第 7 章 その他環境省令で定める事項

7.1 配慮書についての関係地方公共団体の長の意見及び一般の意見の概要、並びに、事業者の見解

(仮称) 宮城西部風力発電事業計画段階環境配慮書に対する意見について (通知)

(仮称) 宮城西部風力発電事業 計画段階環境配慮書に対する意見

第7.2-20図 配慮書段階と方法書段階の比較

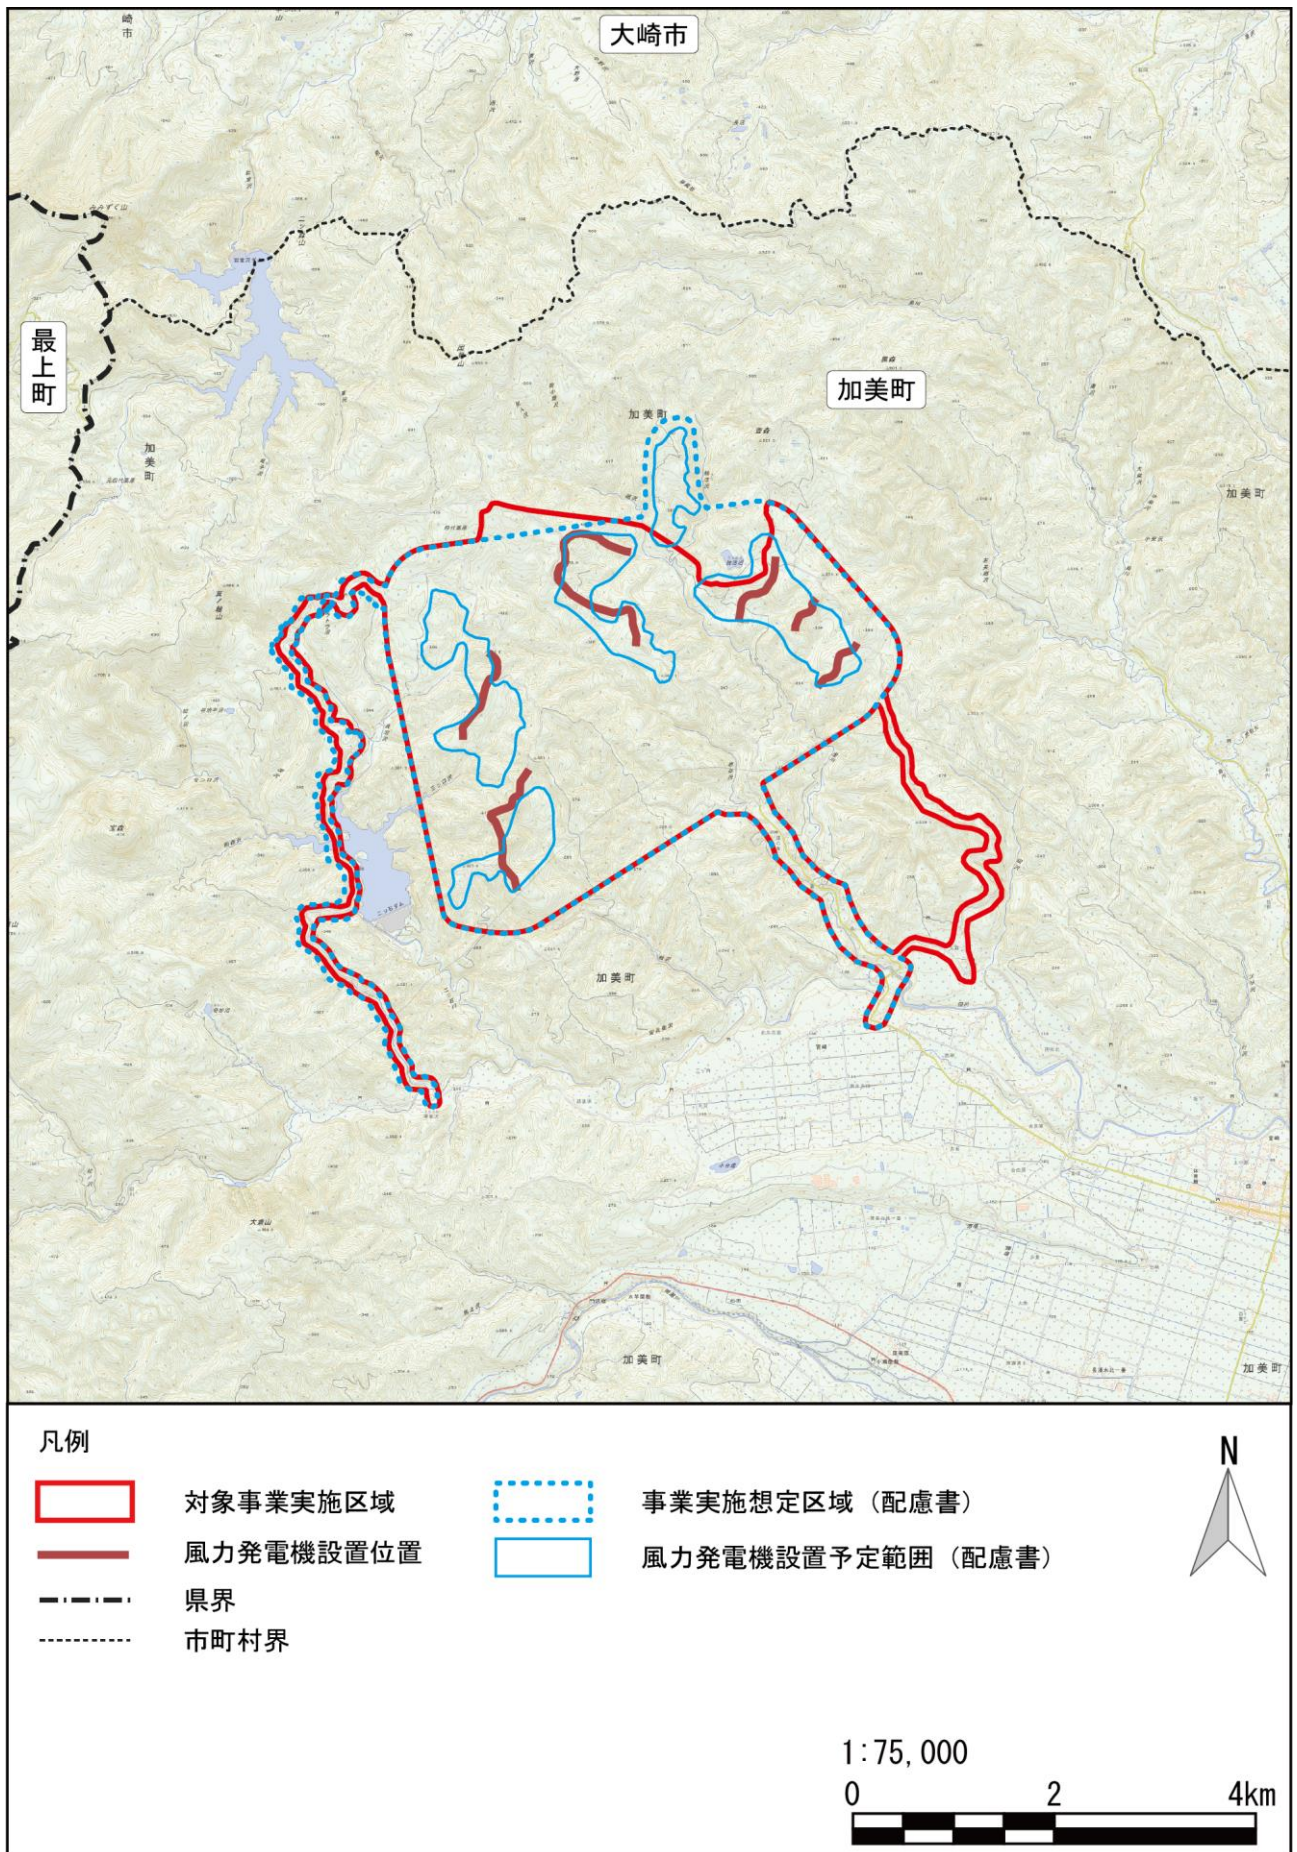
イ 想定区域及びその周辺に存在する二ツ石川、独活沼（ウド沼）及びウトウ沼については、自然景観資源上重要な地形及び湖沼であることから、それらの区域及び周辺を想定区域から除外すること。

ロ 想定区域及びその周辺には、土砂流出防備保安林、土砂災害警戒区域（地すべり）、砂防指定地及び地すべり地形が存在するため、土石流が発生する可能性のある上流域も含め、事業実施による変更が周辺の土砂災害を誘発する可能性について、適切に調査、予測及び評価し、十分な対策を検討すること。重大な影響を回避又は十分に低減できない場合は、それらの箇所及び周辺を想定区域から除外すること。

イ 想定区域及び近傍には、特定植物群落「ウトウ沼の沼辺植物群落」、「ウド沼の沼辺植物群落」が存在し、「ウトウ沼の湿性植物群落」は加美町指定天然記念物となっている。湿性の植物群落は、群落の成立要件として地形的な特異性があり、近傍を変更することで生育環境に重大な影響を与える可能性があることから、確実に影響を回避できるような群落の成立要件を含めて適切に調査・予測及び評価すること。

- ・土砂流出防備保安林、砂防指定地及び地すべり危険箇所を可能な限り風力発電機の設置位置から除外した。
- ・独活沼への環境配慮から、独活沼の集水域周囲を対象事業実施区域から除外した。
- ・二ツ石ダムからの眺望への環境配慮から、二ツ石ダム東側の尾根を風力発電機設置位置から除外した。
- ・配慮書以降の現地踏査に基づき、工事用資材等の搬出入経路等、今後の事業計画において改変の可能性がある部分を対象事業実施区域に含めることとした。
- ・土砂流出防備保安林、独活沼等を可能な限り除外するため、配慮書で示した風力発電機設置予定範囲外に風力発電機の設置予定位置を検討することとした。
- ・配慮書段階から導入予定風車の単機出力が微増しているが、配慮書からの検討に伴い導入可能な機種が増加したためであり、機種については今後も変更となる可能性がある。
